Memo

Onderwerp	: Brandveiligheid Opslagsilo Black Pellets energiegebouw.	Ref. Nr.	: 1000147.400.430.B01
Van	: H. Doorn		
Aan	: R. de Haan		
Kopie aan	: -

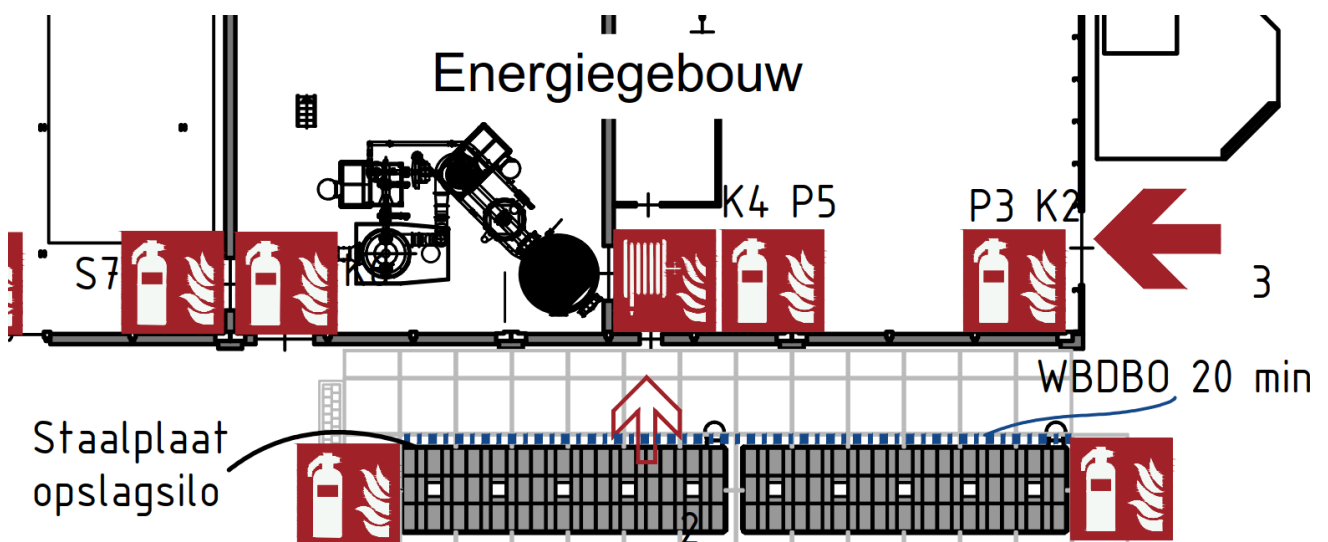
- Brandveiligheidszaken vanuit bouwbesluit zijn niet aangegeven!
 - o Belangrijkste in deze zal zijn hoe men brandoverslag vanuit de pelletsilo's naar aangrenzend en tegenoverliggend bouwwerk voorkomt en vice versa.
 - o In hoeverre zijn de pelletsilo's in hun opstelling naar het stookgebouw toe ook nog een brandcompartimentoverschrijdend waar men rekening mee dient te houden.
 - o In hoeverre wordt er wel/geen detectie (handbrandmelding) toegepast aangesloten op de brandmeldinstallatie van het aangrenzende stookgebouw.
 - o In hoeverre vinden er nog brandveiligheidsmaatregelen, bijv. sprinkler, m.b.t. een vrachtwagenbrand die er opgesteld kan worden.

De silo is vierkant en gemaakt van plaatstaal en is volledig dicht aan de bovenzijde. Dit plaatstaal houdt bij een mogelijk beginnende brand in de silo de brand minimaal 20 minuten binnen de silo. We gaan uit van een brandwerende scheiding gelijk aan de compartimentscheiding tussen brandcompartiment 3 en 4.

Hieronder hebben we de scheiding aangegeven dit is tevens ook de scheiding als er brand in het energiegebouw zou uitbreken.

De silo is in compartimenten van ca. 3,00 x 2,30 meter ingedeeld waardoor niet de opslag in de hele silo bij een brand direct gaat branden.

Inclusief de silo is het oppervlak van BC 4 ca. 2.700 m² dit valt binnen de voor industriefunctie compartimentsgrote van 3.000 m². Er is geen sprake van een overschrijding.

Voor branddetectie is een handbrandmelder in de nabijheid van de opslagsilo's, als extra aanvulling wordt er altijd onder continue toezicht gelost en er is een camerabewaking vanuit de centrale meetwacht.

Voor een vrachtwagenbrand welke naast de opslagsilo's mogelijk plaats kan vinden is door Falck een scenario geschreven. Zie hiervoor de bijlagen,
